2016 年 10 月 26 日

パナソニック株式会社
 オートモーティブ&インダストリアルシステムズ社
 メカトロニクス事業部 モータビジネスユニット

**産業用ブラシレスモータ MINAS-BL GV シリーズ ならびに GP シリーズ用オプション
 モータ延長ケーブルの付属品「絶縁キャップ」仕様変更のお知らせ**

●モータのアース線と延長ケーブルのアース線の接続

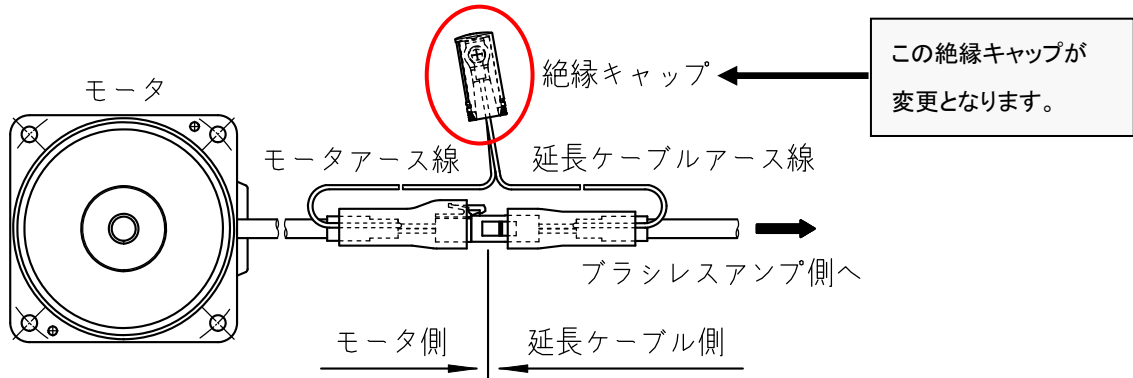
3-3) 絶縁キャップの変更に伴い、組付けの手順が変更となります。

モータのアース線と延長ケーブルのアース線の接続には付属のM4ねじと絶縁キャップをご使用ください。

絶縁キャップの変更により、組付け手順が変更となります。

現状	変更後
<p>① モータアース線と延長ケーブルアース線を付属のねじで接続する。</p> <p>② 絶縁キャップを次の手順で組付ける。</p> <p>I. スリーブを通す。 II. 本体をはめ込む。 III. パチンと音がするまでカバーを押し込む。</p>	<p>① モータアース線と延長ケーブルアース線を付属のねじで接続する。</p> <p>② 絶縁キャップを次の手順で組付ける。</p> <p>I. 本体をはめ込む。 II. カバーを挿入する。 III. パチンと音がするまでカバーを押し込む。</p>

※絶縁キャップの組付け後の外形寸法の変更はございません。
